Informe Consolidado de Solicitud de Aclaraciones, Rectificaciones y/o Ampliaciones a la Declaración de Impacto Ambiental del Proyecto denominado “Proyecto Parque Fotovoltaico La Verdiona”.

Nombre del Titular : Central Eléctrica El Peumo SpA.

El presente Informe Consolidado de Solicitud de Aclaraciones, Rectificaciones o Ampliaciones a la Declaración de Impacto Ambiental (en adelante, DIA) del proyecto denominado **“Proyecto Parque Fotovoltaico La Verdiona”** (en adelante, el proyecto), contiene las observaciones generadas en virtud de la revisión de la DIA.

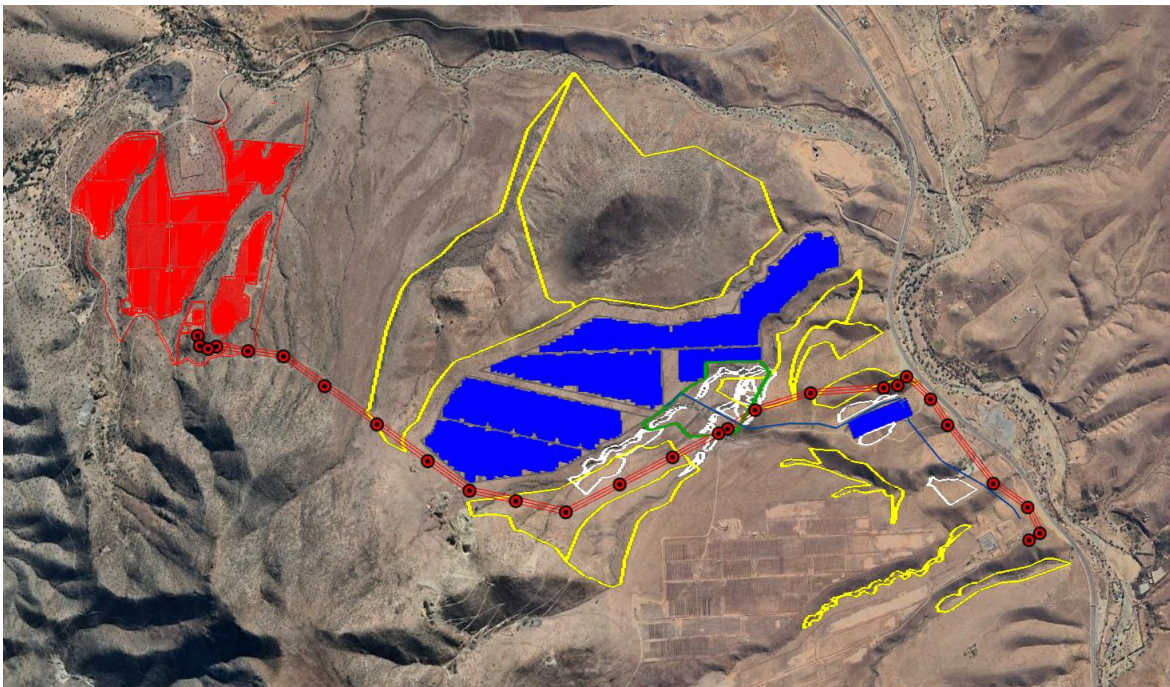
Sobre el particular, por ejemplo, el proyecto “*Parque fotovoltaico Lagunillas 94,5 MW y línea eléctrica Lagunillas-La Ruca 220 kV*” (calificado ambientalmente favorable mediante la RCA N°2026040019/2026) implementará CAVs que implican el establecimiento tanto de áreas de relocalización y repoblación de especies de flora en estado de conservación y áreas receptoras de fauna de baja movilidad (especies de reptiles en algún estado de conservación) sujeta a perturbación controlada como de traslocación de individuos de la especie de tarántula *Grammostola rosea* (en categoría de conservación Vulnerable), respecto de las cuales se sobrepone la LAT del proyecto “*Proyecto Parque Fotovoltáico La Verdiona*”. Al respecto, en la siguiente imagen se pueden observar las mencionadas áreas:
